DESSINE PAR PATRICK BÉGIN		DATE D'ÉMISSION DU PLAN 06/03/2003	
NOM DE LA PIÈCE ASSEMBLAGE DE LA BRIQUE POËLE			# PRODUIT
DESCRIPTION DU MATÉRIEL BRIQUE		QTE	NO. DESSIN V34081

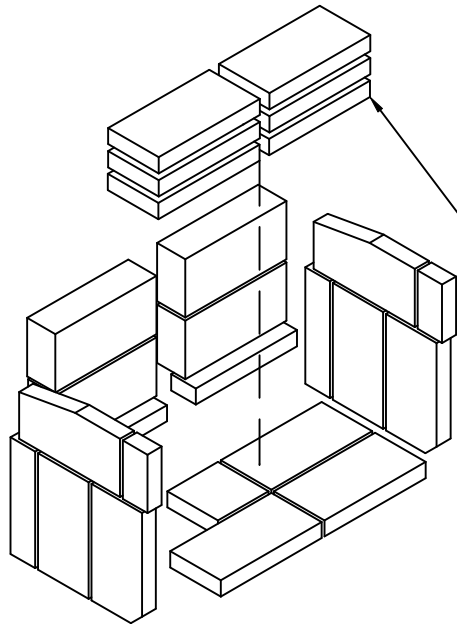
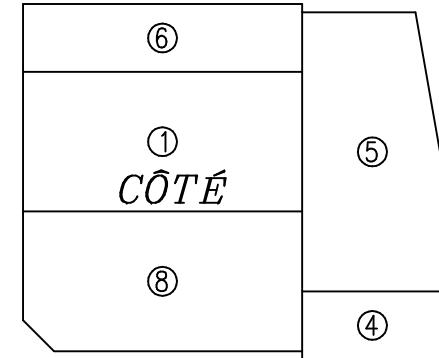
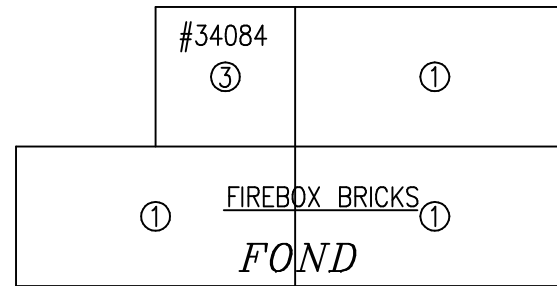
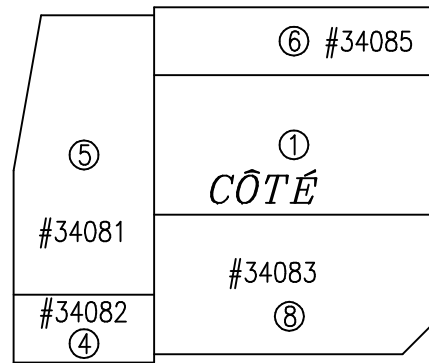
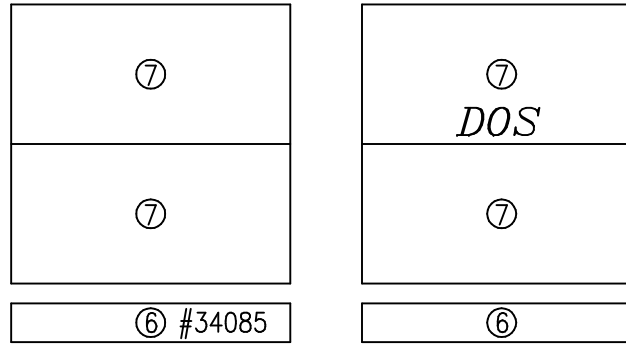
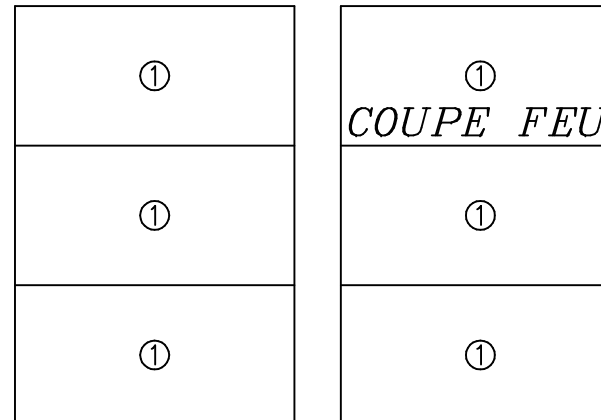
changer la dimension de la brique #4 passé de 1 1/4 x 2 3/16 x 4 1/2
à 1 1/4 x 1 7/8 x 4 1/2
Changer le 24/10/2003 par P.P. suite à l'inspection
sur la ligne

PIERRE DE COUPE-FEU
DÉPOSÉ DANS LE FOND

REV.	DATE	DESCRIPTION	PAR
1	06/03/2003	REF. PLAN DE OSBURN #6S007	P.B.
2	07/07/2003	CHANGER LES NUMÉROS	P.P.
3	18/02/2004	BRIQUES COUPE-FEU DÉPOSÉ AU FOND CHANGER LE "SE" PAR UN "V" VOIR P.B.	P.L.G.
